Znak sprawy: WOZ/ZP/1.1/D/2021/MB

DOTYCZY: Zapytania ofertowego na Dostawa w ramach leasingu operacyjnego samochodu ciężarowego, specjalnego przeznaczenia do ciśnieniowego czyszczenia istniejących i nowo wybudowanych urządzeń, sieci, przepompowni i przyłączy kanalizacji sanitarnej

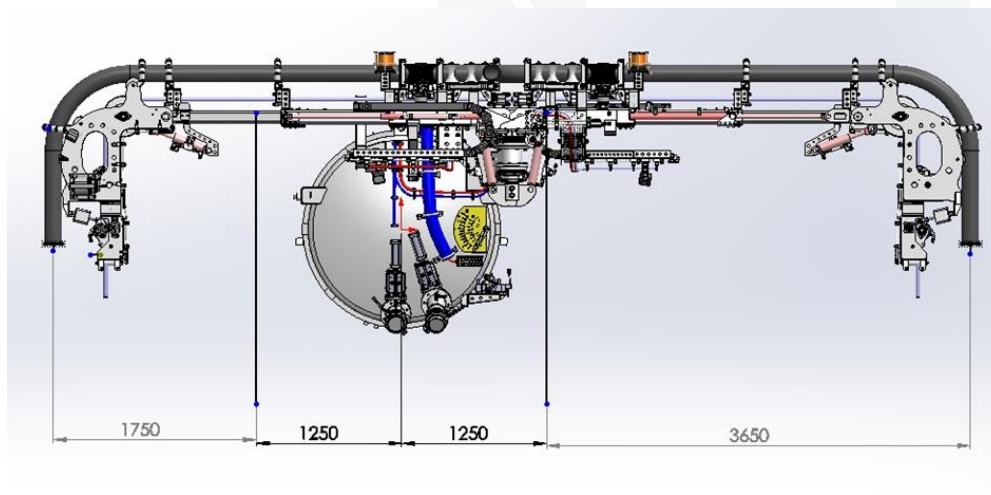
„Wysięgnik hydrauliczny wysuwany hydraulicznie teleskopowo na długość min.4,30 mb od osi wzdłużnej pojazdu na lewą i prawą stronę, oraz do tyłu pojazdu na długość min. 4,30 mb od osi obrotu wysięgnika i do tyłu pojazdu z zasięgiem min. 1,8 m do belki tylnej”.

Czy Zamawiający dopuści wysięgnik hydrauliczny wysuwany hydraulicznie teleskopowo na długość min. 3,00 mb od osi wzdłużnej pojazdu na lewą stronę – z lewej strony pracuje się sporadycznie, ponieważ zwykle pojazd stoi na prawym pasie pracując wysięgnikiem na prawą stronę lub z tyłu pojazdu a po lewej stronie odbywa się ruch pojazdów, zasięg wysięgnika prawą stronę min. 4,90 mb od osi wzdłużnej pojazdu oraz do tyłu pojazdu na długość min. 4,90 mb od osi obrotu wysięgnika i do tyłu pojazdu z zasięgiem min. 3,00 m do belki tylnej gdzie najczęściej się pracuje. Poniżej przedstawiamy diagram zasięgu proponowanego wysięgnika.

Zamawiający dopuszcza jako jedno z rozwiązań wysięgnik hydrauliczny wysuwany hydraulicznie teleskopowo na długość min. 3 mb od osi wzdłużnej pojazdu na lewą stronę z zasięgiem wysięgnika na prawą stronę min. 4,90 mb od osi wzdłużnej pojazdu, oraz do tyłu pojazdu na długość min. 4,90 mb od osi obrotu wysięgnika i do tyłu pojazdu z zasięgiem min. 3 mb od belki tylnej.
